**KRÁLOVÉHRADECKÝ
KRAJ**

**ZPRÁVA O UPLATŇOVÁNÍ ZÁSAD
ÚZEMNÍHO ROZVOJE
KRÁLOVÉHRADECKÉHO KRAJE
V UPLYNULÉM OBDOBÍ
(květen 2021 – květen 2025)**

**N Á V R H
K
P R O J E D N Á N Í**

Datum: květen 2025

Obr. č. 2 Výřez výkresu I.2.b.1. VÝKRES PLOCH A KORIDORŮ Úplného znění ZÚR KHK po Aktualizacích č. 1, 2,3,4 a 5 s vyznačením zájmového území zdroj (autor)

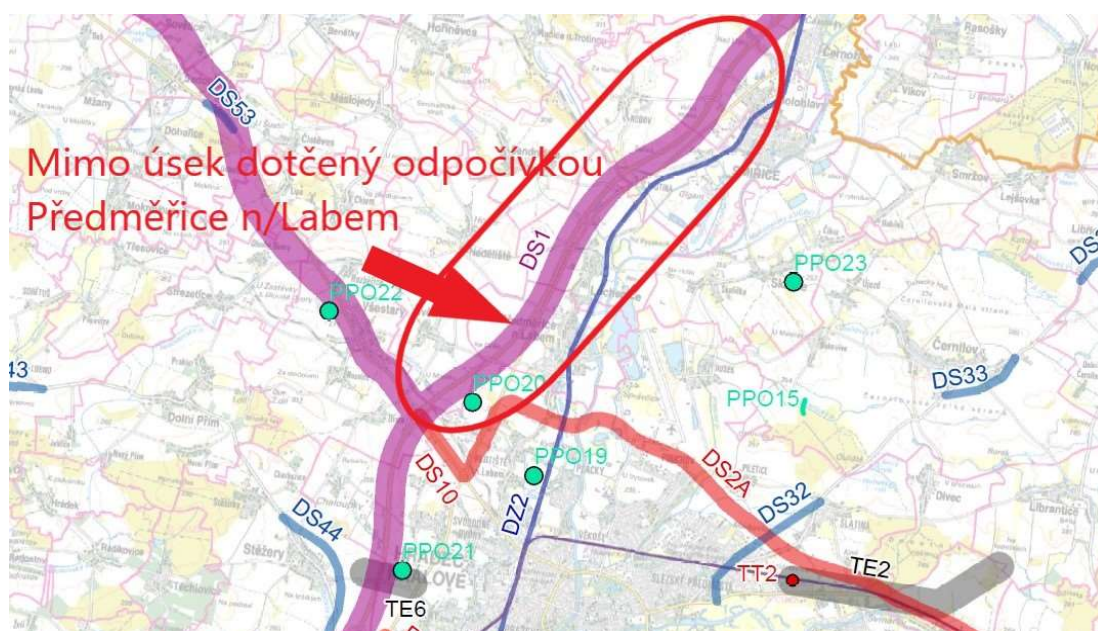
Na základě požadavku MD ČR bude **vypuštěna část koridoru DS1** v rozsahu stavby D11 1106 Hradec Králové – Smiřice mimo úsek dotčený připravovanou odpočívkou D11 Předměřice nad Labem.

Obr. č. 3 Výřez výkresu I.2.b.1. VÝKRES PLOCH A KORIDORŮ Úplného znění ZÚR KHK po Aktualizacích č. 1, 2,3,4 a 5 s vyznačením zájmového území zdroj (autor)

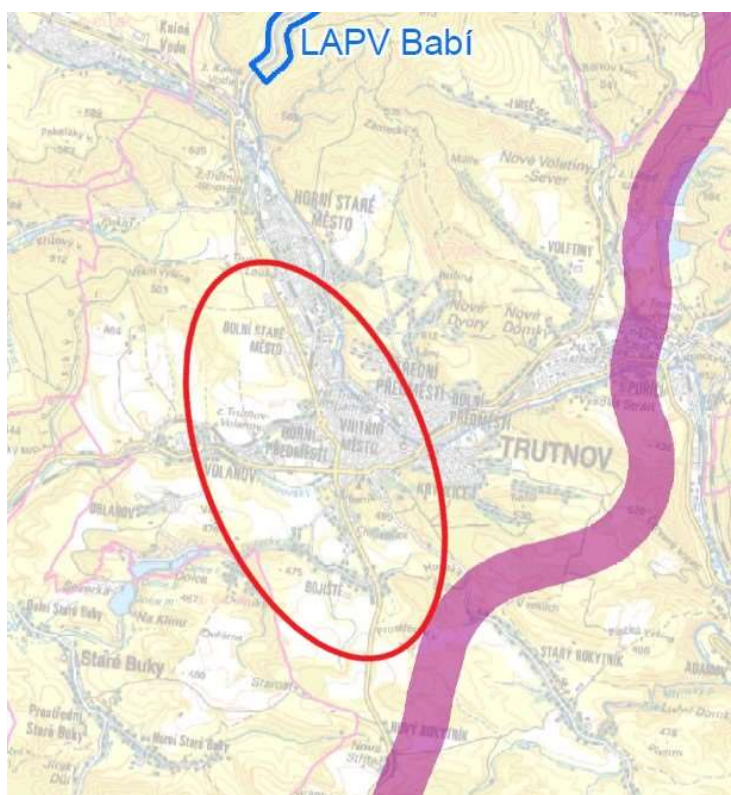
V rámci Změny č. 7 ZÚR KHK bude na základě předaných územně plánovacích podkladů prověřen a **zpracován požadavek MD ČR na vymezení koridoru silnice I/14** Trutnov, západní obchvat.

Obr. č. 4 Výřez výkresu I.2.b.1. VÝKRES PLOCH A KORIDORŮ Úplného znění ZÚR KHK po Aktualizacích č. 1, 2,3,4 a 5 s vyznačením zájmového území zdroj (autor)

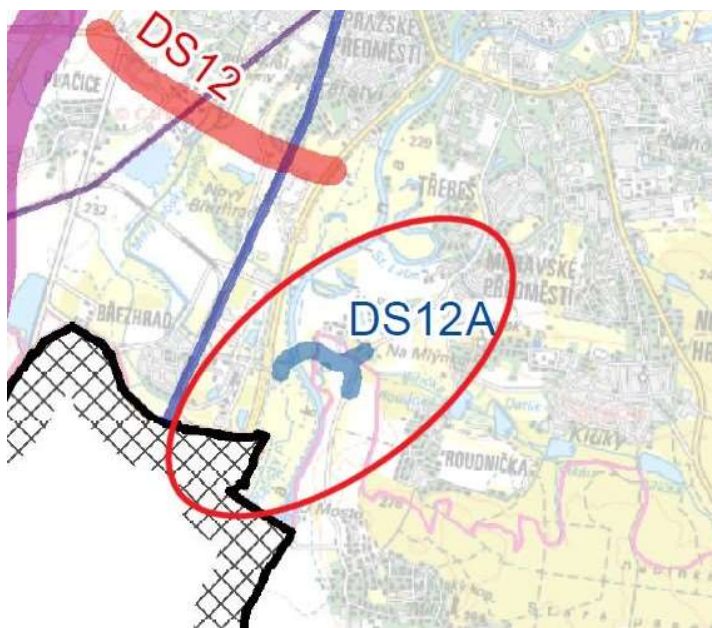
Na základě požadavku města Hradec Králové bude v rámci Změny č. 7 ZÚR KHK **prověřena úprava** již vymezeného koridoru DS12A ve správním území města Hradec Králové.

Obr. č. 5 Výřez výkresu I.2.b.1. VÝKRES PLOCH A KORIDORŮ Úplného znění ZÚR KHK po Aktualizacích č. 1, 2,3,4 a 5 s vyznačením zájmového území zdroj (autor)

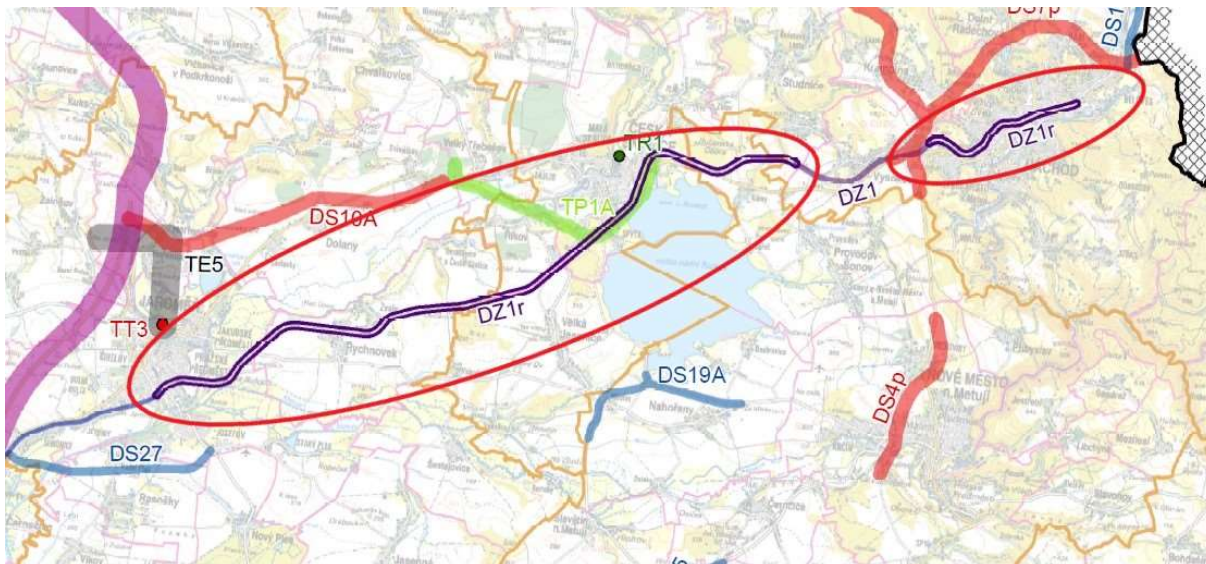
Na základě požadavku MD ČR v rámci modernizace a elektrifikace celostátní železniční trati č. 032 (mimo tzv. Vysokovské spojky) v úseku Jaroměř – Náchod (DZ1r) – územní rezervu prověřit a **převést na koridor veřejně prospěšné stavby** a dále také požaduje prověřit možnost sloučení s koridorem DZ1, tak aby vznikl jeden souvislý koridor pro železniční infrastrukturu.

Obr. č. 6 Výřez výkresu I.2.b.1. VÝKRES PLOCH A KORIDORŮ Úplného znění ZÚR KHK po Aktualizacích č. 1, 2,3,4 a 5 s vyznačením zájmového území zdroj (autor)

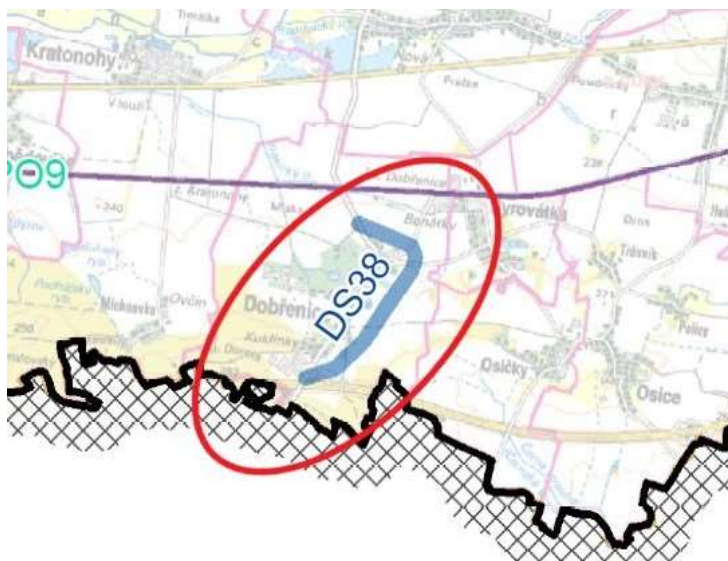
V rámci Změny č. 7 ZÚR KHK na základě požadavku obce Stěžery **prověřit vypuštění koridoru** silnice II/324 v prostoru Stěžer (s novým napojením na dnešní silnici I/11) (DS44).

Obr. č. 8 Výřez výkresu I.2.b.1. VÝKRES PLOCH A KORIDORŮ Úplného znění ZÚR KHK po Aktualizacích č. 1, 2,3,4 a 5 s vyznačením zájmového území zdroj (autor)

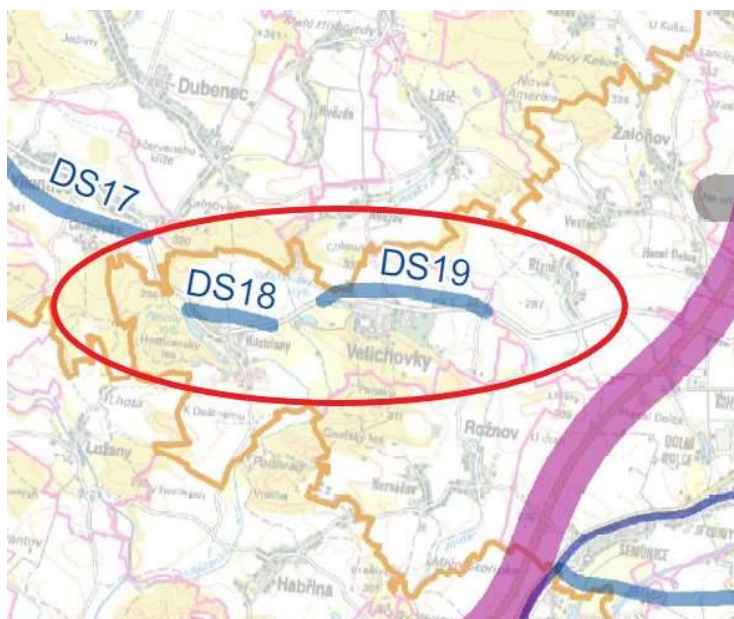
V rámci Změny č. 7 ZÚR KHK na základě požadavků obce Velichovky **prověřit vypuštění koridorů** silnice II/258 v prostoru Velichovek (Hustířany) (DS18) a silnice II/285 – v prostoru severně od Velichovek (DS19).

Obr. č. 11 Výřez výkresu - bezešvý výkres pasport ÚPD KHK – platná ÚPD Broumov, ÚPD Hejtmánkovice zdroj (autor)

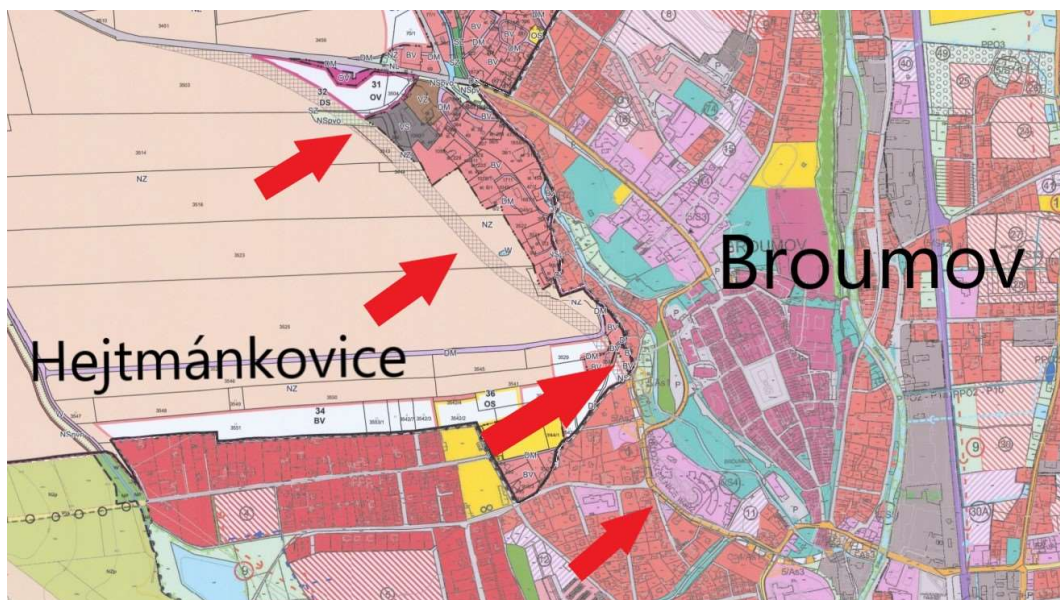
V rámci Změny č. 7 ZÚR KHK prověřit nové **vymezení koridoru silnice II/302, II/303** v prostoru správního území města Broumov s přesahem do správního území Hejtmánkovice, když uvedené řešení koridoru silnice II. třídy je již vymezené a územně stabilizované v územně plánovací dokumentaci města Broumov a obce Hejtmánkovice jako veřejně prospěšná stavba WD1.

Obr. č. 12 Výřez výkresu I.2.b.1. VÝKRES PLOCH A KORIDORŮ Úplného znění ZÚR KHK po Aktualizacích č. 1, 2,3,4 a 5 s vyznačením zájmového území zdroj (autor)

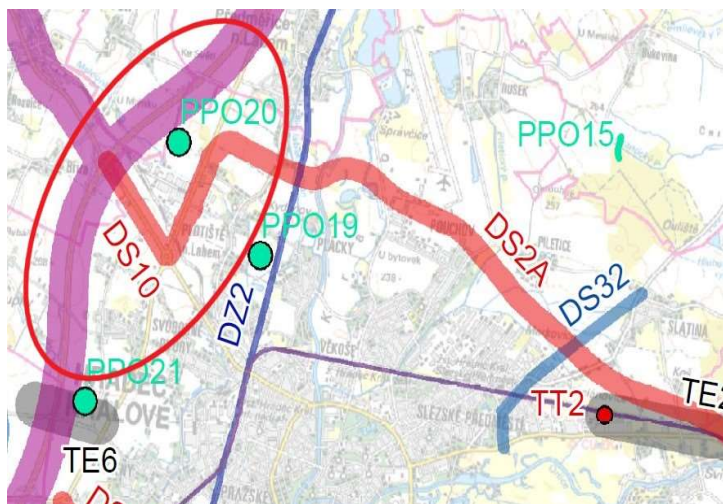
V rámci Změny č. 7 ZÚR KHK **prověřit vymezení územní rezervy** přímého propojení silnice I/11 (Severní tangenta) (DS2A) na dálnici D11 (DS1).

Obr. č. 15 Výřez výkresu I.2.b.1. VÝKRES PLOCH A KORIDORŮ Úplného znění ZÚR KHK po Aktualizacích č. 1, 2,3,4 a 5 s vyznačením zájmového území zdroj (autor)

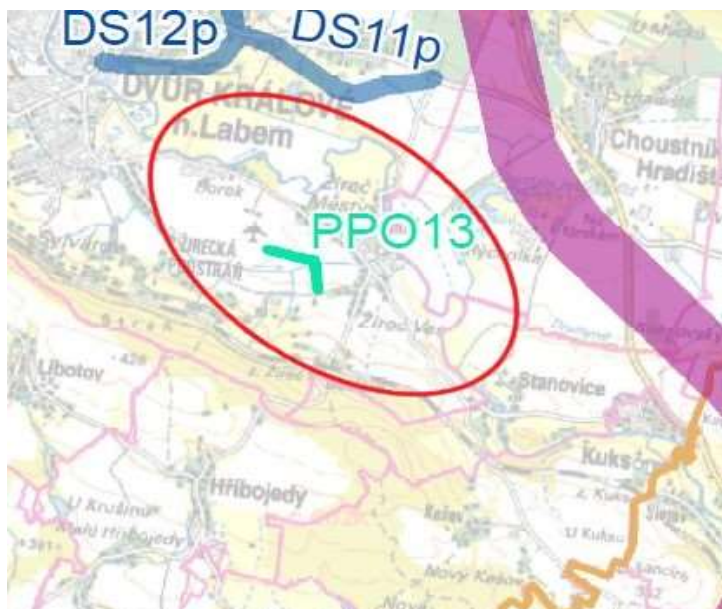
- 2) PPO13 Suchá nádrž Žireč – dokončeno zkolaudováno

Obr. č. 16 Výřez výkresu I.2.b.1. VÝKRES PLOCH A KORIDORŮ Úplného znění ZÚR KHK po Aktualizacích č. 1, 2,3,4 a 5 s vyznačením zájmového území zdroj (autor)

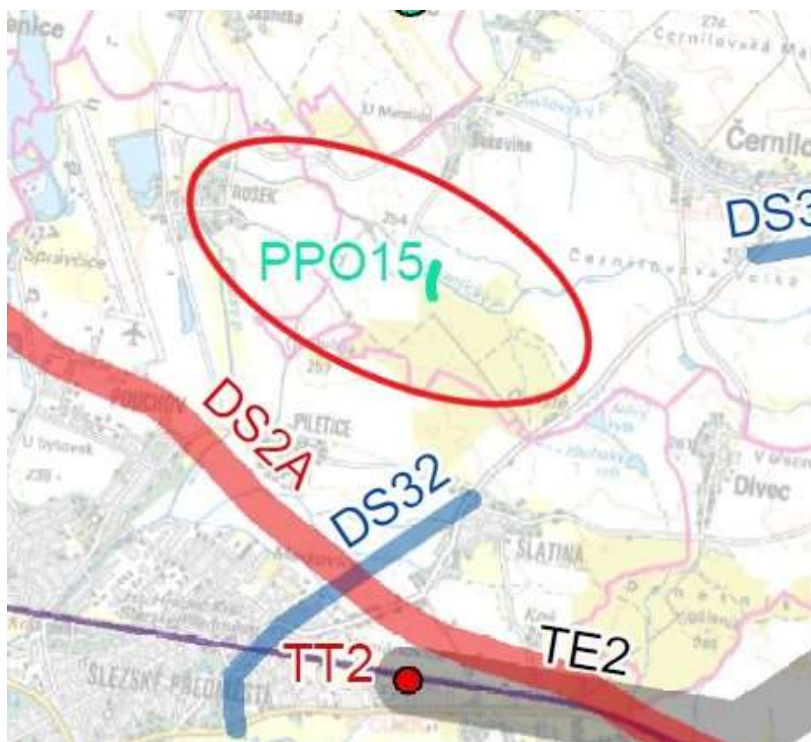
3) PPO15 Suchá nádrž Rusek – dokončeno předpoklad kolaudace v roce 2025

Obr. č. 17 Výřez výkresu I.2.b.1. VÝKRES PLOCH A KORIDORŮ Úplného znění ZÚR KHK po Aktualizacích č. 1, 2,3,4 a 5 s vyznačením zájmového území zdroj (autor)

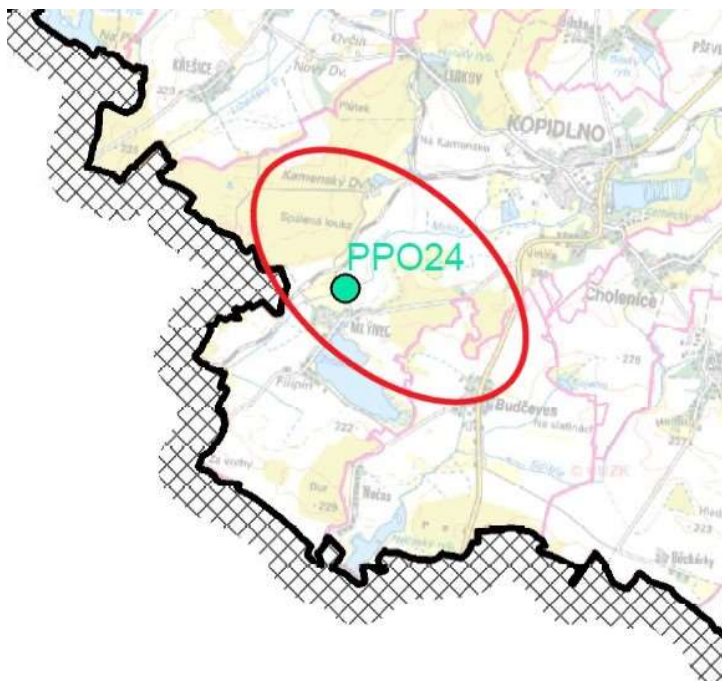
4) PPO24 Mrlina, Vestec -Rožďalovice -poldr Mlýnec – dokončeno, zažádáno o kolaudaci

Obr. č.18 Výřez výkresu - výkres pasport ÚPD KHK – platná ÚPD Výrava.....zdroj (autor)

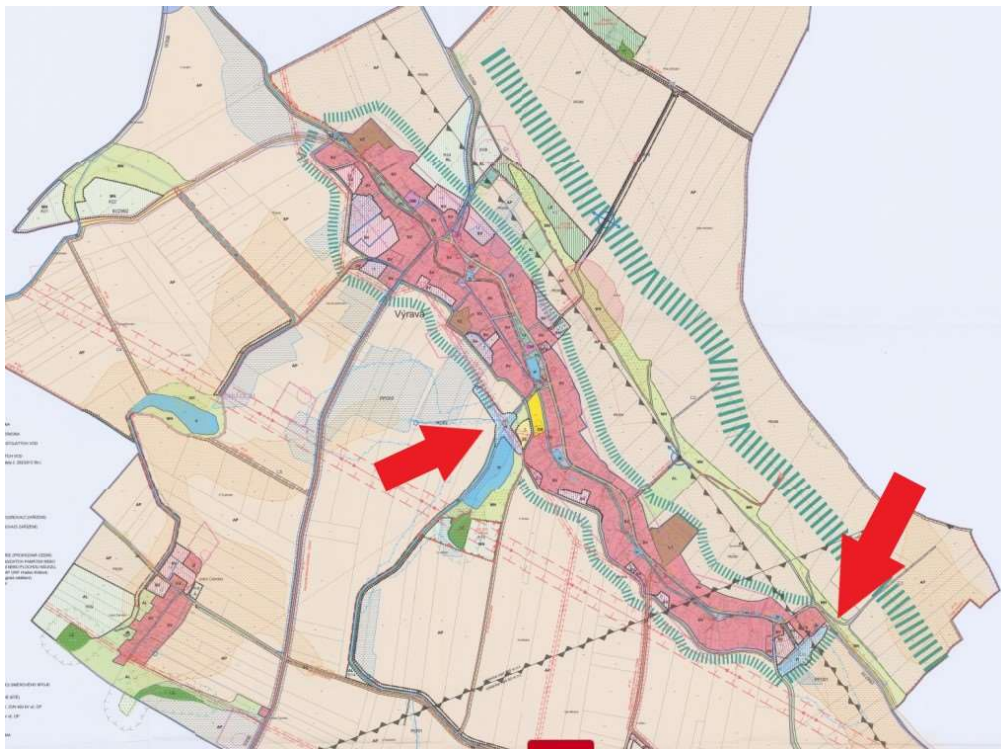
V rámci změny č. 7 ZÚR KHK prověřit požadavek MZE ČR na **vymezení** protipovodňových opatření Suchá retenční nádrž Výrava, Výravský potok, Suchá retenční nádrž Výrava, Libníkovický potok, která jsou již vymezena a územně stabilizována v platné územně plánovací dokumentaci obce Výrava jako veřejně prospěšné stavby.
